Dato: 6. juni 2019

Haram vindkraftverk – kommentarer til innkomne høringsuttalelser

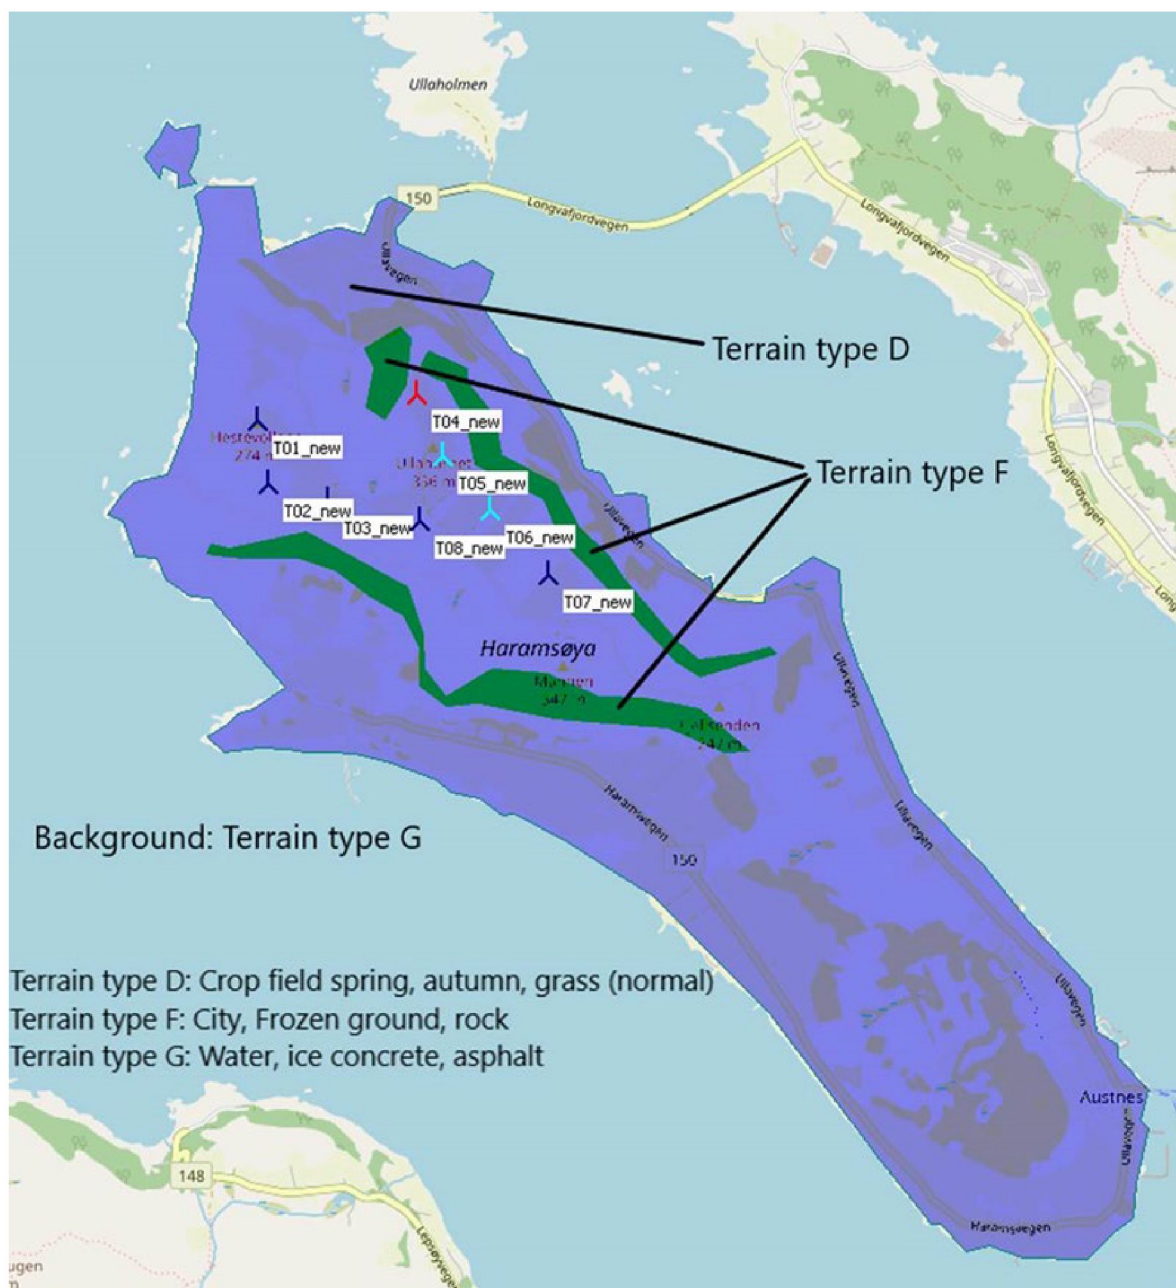
Hyttefeltet ligger i vindskygge for dominerende vindretning, dette kan føre til inntil 8 dB større verdi enn worst caseberegningen.

Beregningene forutsetter at alle hus (alle støymottakere) er i vindskygge. Dagens retningslinjer for worst case beregninger krever at alle hus legges i vindskygge selv om husene ligger i vindskygge eller ikke.

Figur 3. Ruhetskart benyttet i sensitivitet (For øvrig terreng ikke angitt på figuren er det benyttet ruhet 0,03 som best beskriver åpent og flatt terreng med gress)

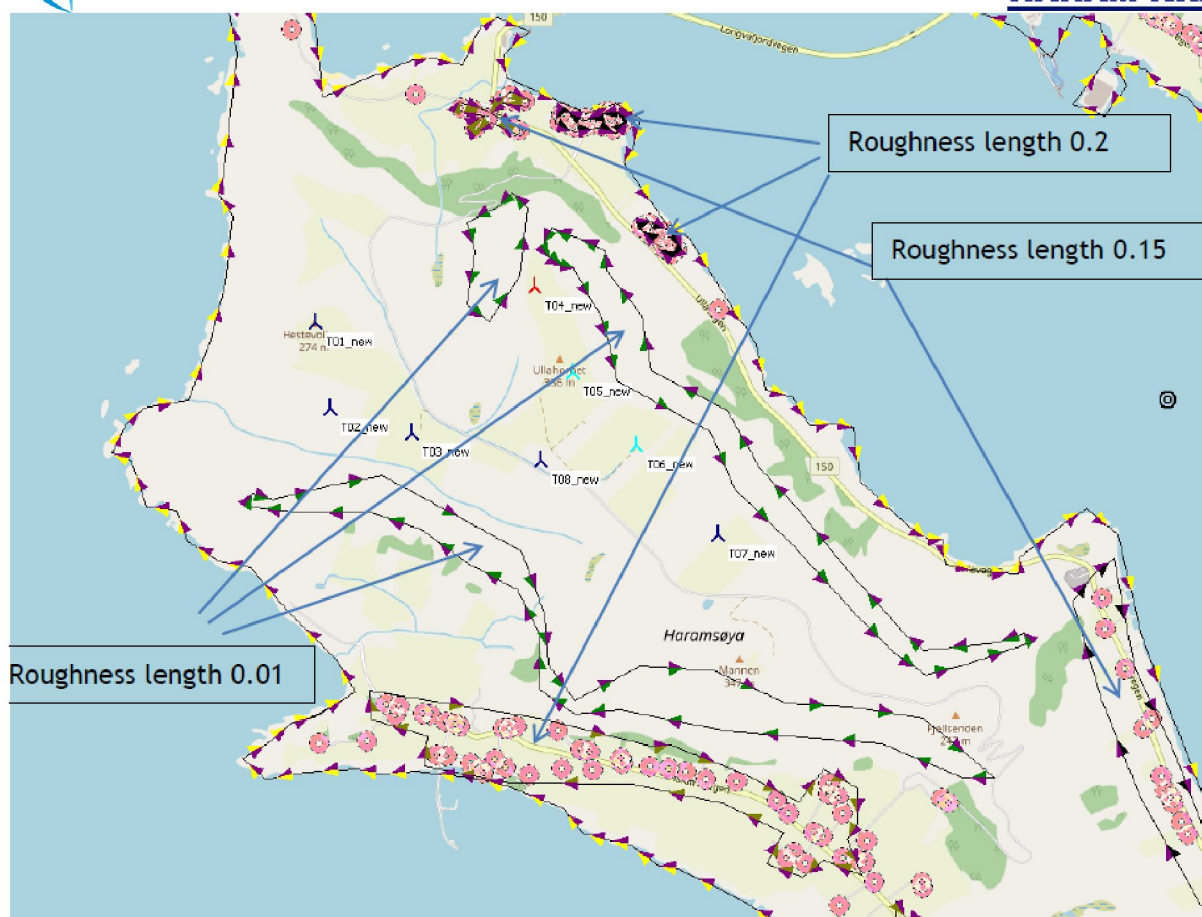
I MTA er terrenget oppgitt som type D (innmark, graskledd eng). Området mellom turbinene og hyttefeltet er i hovedsak fjell. Det er sannsynlig at støynivået blir noe større om en bruker reell marktype.

Støy beveger seg fra turbinen og reflekteres i terrenget. Støy ved hus må derfor være reflektert fra terrenget i en slik vinkel at støyen fra turbinen treffer huset. Det er terrenget i disse refleksjonspunktene som er avgjørende for støyen som treffer huset. Refleksjonspunktene er nødvendigvis relativt nærme husene da turbinene er mye høyere enn husene. Nærme husene er det hovedsakelig terreng som kan beskrives av terrengtype D (innmark, graskledd eng) og dette er bakgrunnen for at det kun er benyttet terrengtype D i beregningene. Siden det har blitt reist spørsmål knyttet til dette har KVT lagd en sensitivitet hvor det er lagt til grunn et kart med ulike terrengtyper som vist under i Figur 2. I tillegg til terrengtype vil valg av ruhet for underlaget også

kunne virke inn på beregningene. I tillegg til kart over terrengtype har KVT derfor beregnet støy basert på ruhetskartet i Figur 3.

Bruk av kartene over terrengtype og ruhet i Figur 2 og 3 gir ingen store forskjeller fra tidligere hvor det bare er brukt type D og ruhet 0,03. De forskjellene som er, oppstår ved hus med lavere støynivåer fra før av, og vil ikke endre bildet over hvilke hus som er i grønn eller gul sone.

Figur 4 – Områder i rød sirkel kan få forringet signalstyrke som følge av vindparken på Haramsøy.

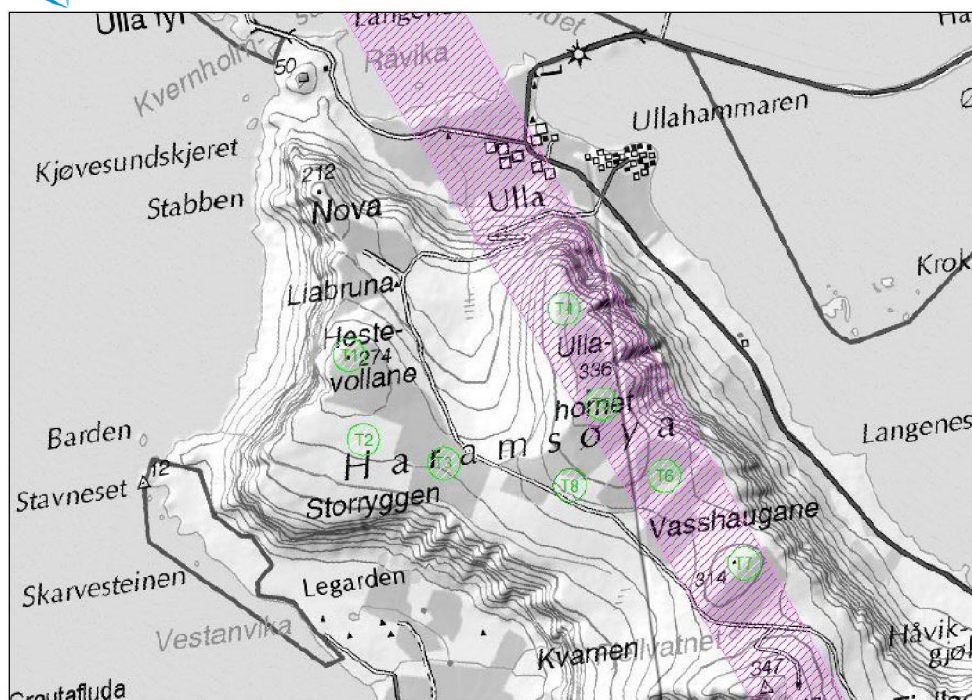
Norkring peker på to områder som kan få forringet signalstyrke som følge av vindparken på Haramsøy. Disse områdene er Hellevika på Lepsøya og Ulla på Haramsøy.

I Hellevika er det ca. 10 fritidseiendommer som kan bli berørt. Disse får sine TV signaler fra Gamlemsveten som refleksjoner fra Haramsøy. Enkelte av disse bygningene ligger i satellittskygge. Signalstyrken er tilfredsstillende i dag, men tåler ikke mye forstyrrelse fra interferens fra vindturbinene.

Haram Kraft vil lage et forslag til måleprogram for å undersøke vindparkens påvirkning på mottakerforholdene for de utsatte mottakerne. Haram Kraft vil også utarbeide en tiltaksplan som viser hvilke tiltak som vil bli vurdert dersom vindparken signalstyrken for mottakere kommer under kritisk nivå. Måleprogrammet og tiltaksplanen vil bli sendt til NVE for deres vurdering.

Figur 5 – Det er risiko for interferens for mottakere i det skraverte området

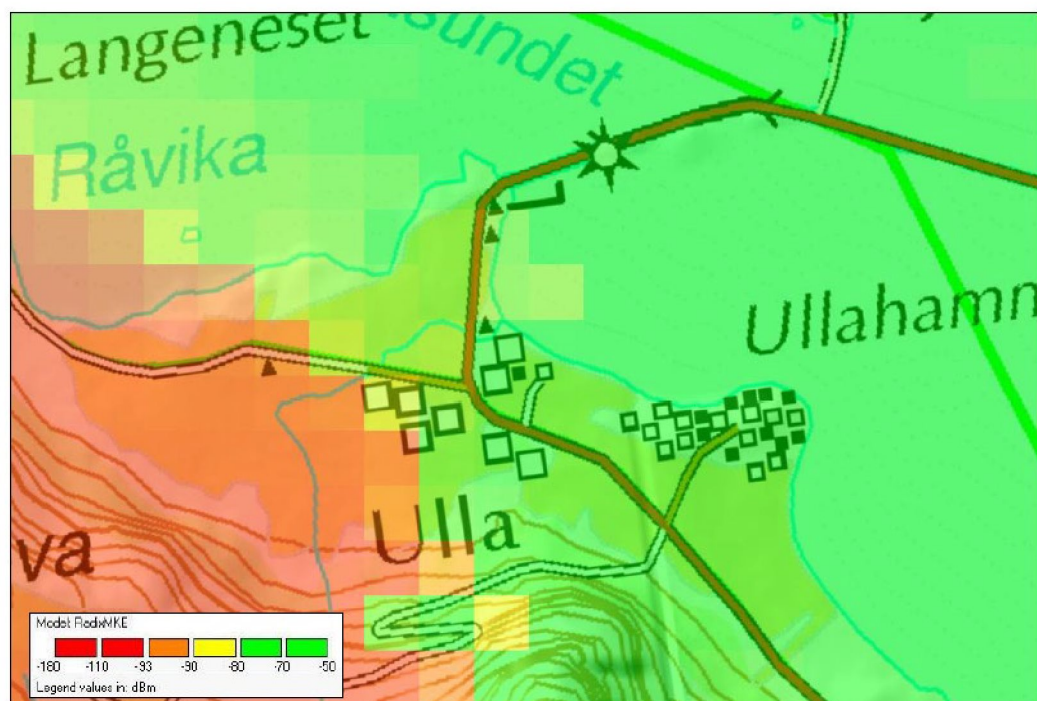
Teleplan peker på at det er bebyggelse på Ulla som står i fare for å få signalene forstyrret av interferens fra turbinene. Dette er bebyggelse som ligger i det skraverte området vist på figuren nedenfor. Det ser ut til at dette gjelder for 5-10 mottakere. Disse ligger også i satellittskygge.
